**Eurokód 8: Navrhování konstrukcí  
odolných proti zemětřesení –  
Část 1: Obecná pravidla, seizmická zatížení  
a pravidla pro pozemní stavby**

**ČSN  
EN 1998-1  
OPRAVA 1  
73 0036**

Corrigendum

**ČSN EN 1998-1 (73 0036) Eurokód 8: Navrhování konstrukcí odolných proti zemětřesení – Část 1: Obecná pravidla, seizmická zatížení a pravidla pro pozemní stavby ze září 2006 se opravuje takto:**

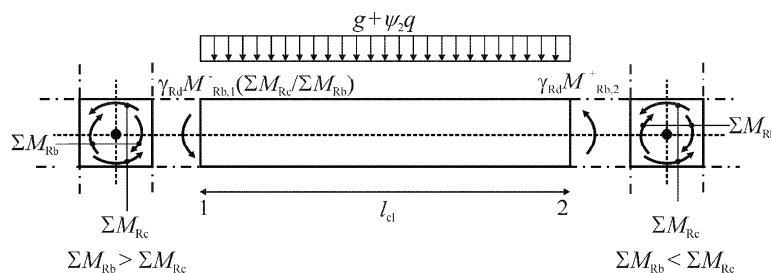
V článku 5.4.2.2 obrázek 5.1 ruší a nahrazuje obrázkem:
